Contribution à la concertation sur le

PROJET CENTRE-NORD AVENUE DE LA BOISSE

Solution avec 1 voie sortante sur l'avenue de la Boisse

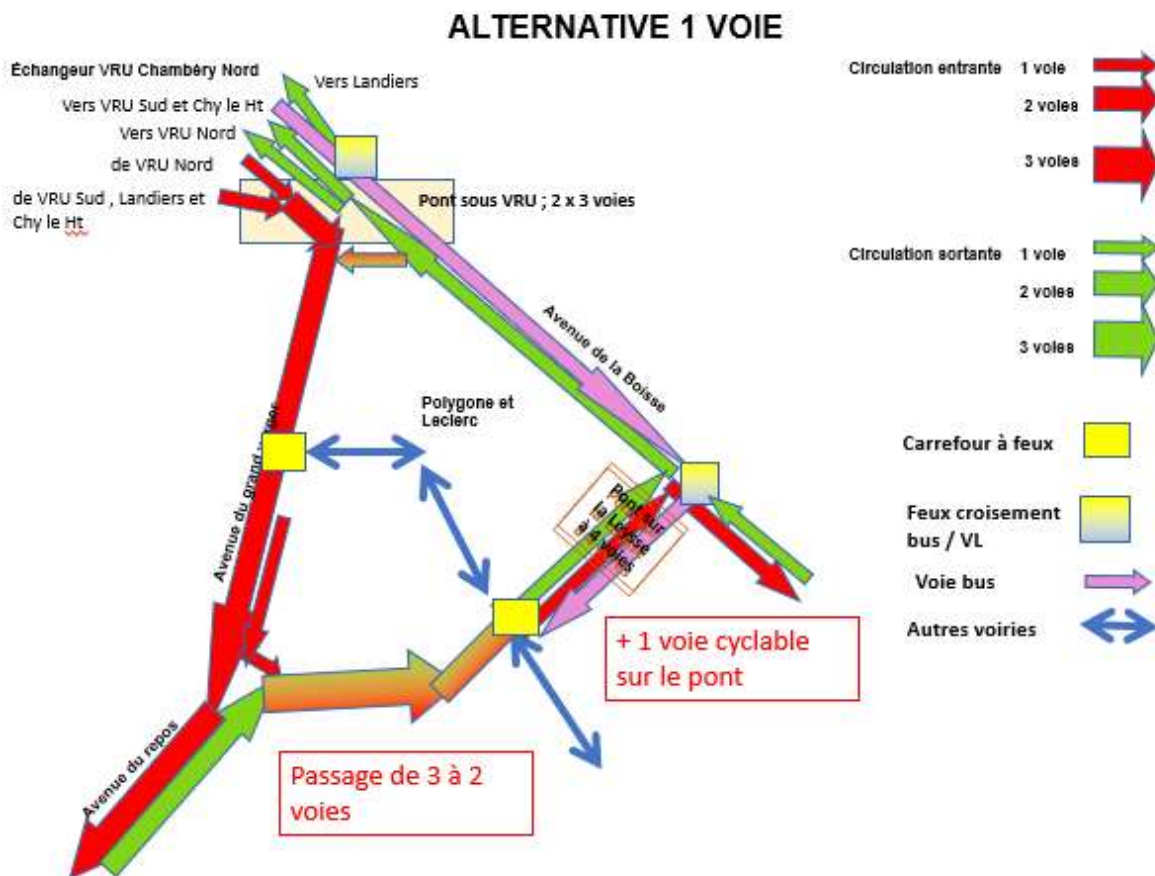
La solution la plus évidente pour préserver l'alignement d'arbres de l'avenue de la Boisse est que celle-ci n'ait que deux voies de circulation. Nous avons dit qu'il n'était pas question de supprimer la voie dédiée aux bus entrants (enjeu de confort et de temps de trajet avec un rééquilibrage entre les deux sens). **Nous proposons donc la suppression d'une des voies sortantes.**

Cela réduit le débit sortant par rapport à la situation projetée. Cependant la suppression des feux au pont des chèvres permet un débit malgré tout élevé et probablement peu différent de la situation l'actuelle (passage alterné entre l'Av de la Boisse et l'Av du Grand Verger qui, hormis à l'abord immédiat du feu, sont à une voie)² et peut-être suffisant dans l'avenir du fait des modifications d'organisation du travail et des modes de vie en cours à la suite de la crise sanitaire, surtout si cela s'accompagne d'une politique volontariste de réduction de la voiture en ville qui comporterait l'accompagnement des personnes au changement et des mesures fortes pour développement TC et modes doux.

Dans cette solution le nouveau pont (à 4 voies) est surdimensionné ; mais l'espace libéré permet de créer sur le pont une vraie voie cyclable bidirectionnelle qui permet de rejoindre le trottoir cyclable de l'av de la Boisse (desserte des Landiers) en profitant du feu de croisement des bus/VL.

On pourrait aussi étudier un repositionnement à droite (Côté ouest) du couloir de bus sur l'Av de la Boisse (Ce que nous n'avons pas développé).

Solution deux voies sortantes dont une sur Grand Verger

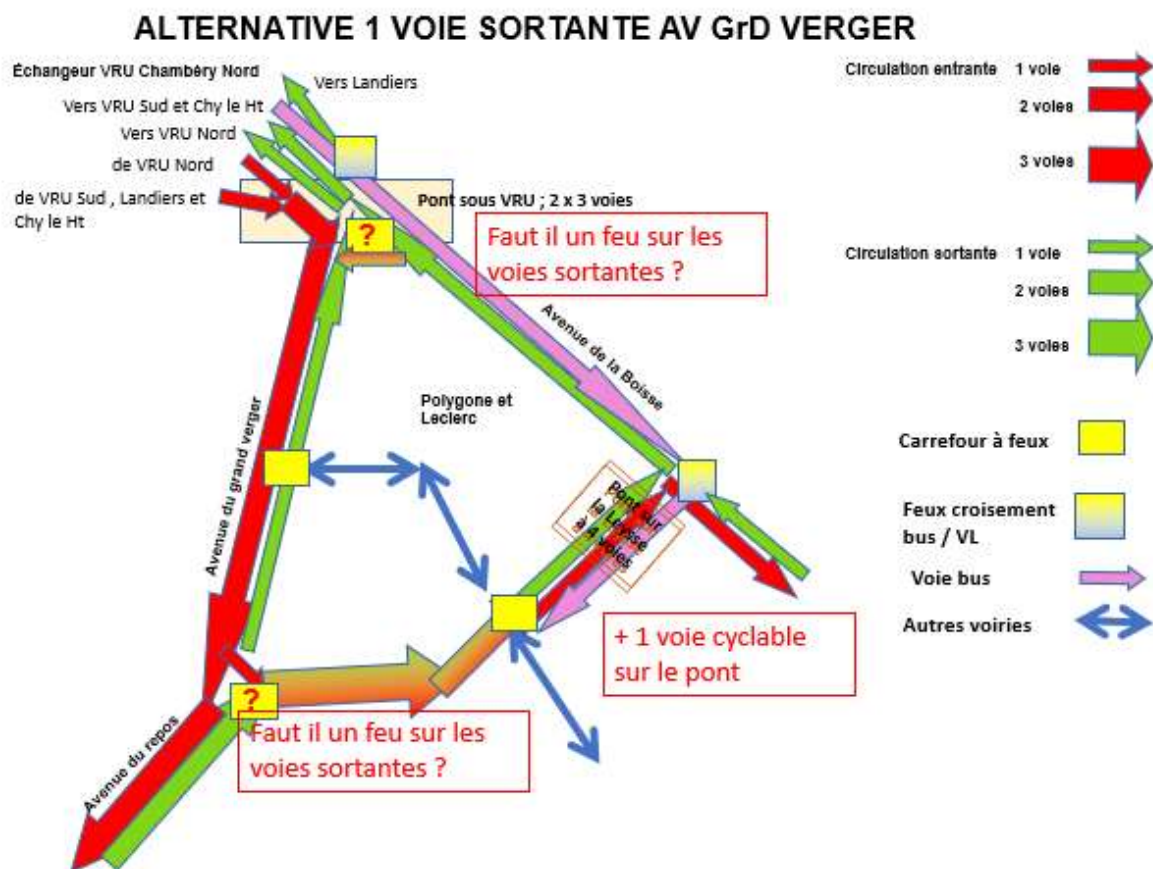
Pour compenser la suppression d'une des voies sortantes sur l'avenue de La Boisse, il semble possible de créer une voie sortante sur l'avenue du Grand Verger : 3 voies existent actuellement entre le pont des chèvres et le rondpoint d'accès au magasin Leclerc et au polygone. Par ailleurs, le foncier sera disponible entre ce rondpoint et celui face au magasin Lidl du fait du déplacement de l'actuelle station-service.

On retrouve deux voies sortantes et donc un débit équivalent à celui du projet initial.

Il serait éventuellement astucieux d'opérer une présélection au carrefour avec la nouvelle voirie (aux abords du magasin Lidl) afin d'orienter vers l'Av de La Boisse le flux vers les Landiers et vers l'Av du Grand Verger celui vers la VRU).

Un feu pourrait être nécessaire au pont des chèvres pour réguler les flux sortant venant des 2 avenues

Même remarque que précédemment pour le nouveau pont. Et cela remet partiellement en cause l'aménagement paysager prévu sur le côté Est de l'avenue du Grand Verger.
